Информационное письмо
от 27.12.2021г.

С целью повышения надежности и ресурса в эксплуатации проведены **изменения** в конструкции инжекторов Common Rail производства ООО УК «АЗПИ» модификации А-04-017 реализуемых на вторичный рынок с **ноября 2021 года**.

Рисунок 1. Электромагнит.

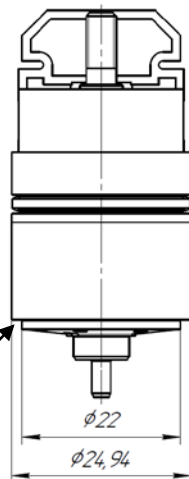
- изменен размер электромагнита, в том числе опорной поверхности,
- унифицирован электромагнит по устанавливаемым размерам и выходным параметрам с зарубежным аналогом, (см. рисунок 1);

Внимание! Электромагниты К-81-001-00-00-00 и К-81-001-00-00-02 НЕ ВЗАИМОЗАМЕНЯЕМЫ!

Электромагнит
К-81-001-00-00-00
(устанавливался до
конструктивных
изменений)

Электромагнит
К-81-001-00-00-02
(устанавливается с
ноября 2021,
унифицирован с
аналогом
F00RJ02703)

Рисунок 3. Кольцо дистанционное.

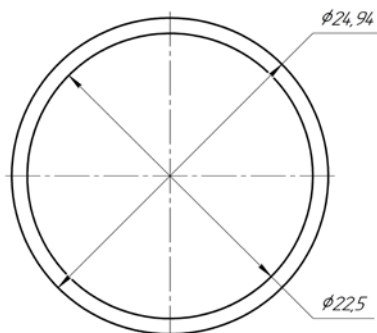
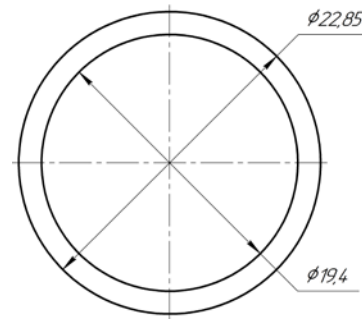
- изменен размер дистанционного кольца,
- унифицировано дистанционное кольцо с зарубежным аналогом, (см. рисунок 3);

Внимание! Кольцо дистанционное А-04-001-00-02-00 и А-04-001-00-02-01 НЕ ВЗАИМОЗАМЕНЯЕМЫ!

Кольцо
дистанционное
А-04-001-00-02-00
(устанавливалось до
конструктивных
изменений)

Кольцо
дистанционное
А-04-001-00-02-01
(устанавливается с
ноября 2021,
унифицирован с
аналогом
F00RJ00957)

Рисунок 4. Инжектор А-04-017

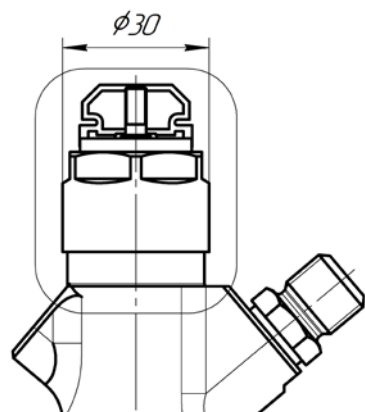
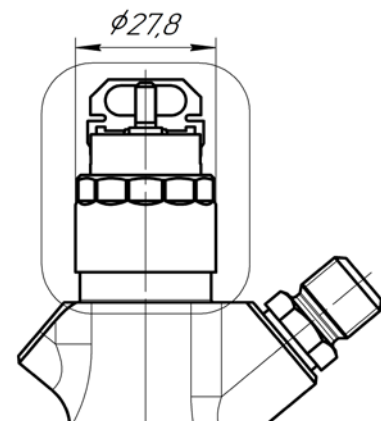
Важно: инжекторы с конструктивными изменениями по устанавливаемым размерам и выходным параметрам взаимозаменяемы с ранее поставляемыми инжекторами, изменения коснулись только верхней части изделия (см. рисунок 4);

Инжектор
производства АЗПИ
(до конструктивных
изменений)

Инжектор
производства АЗПИ
(производится с
ноября 2021 с
унифицированными
комплектующими)
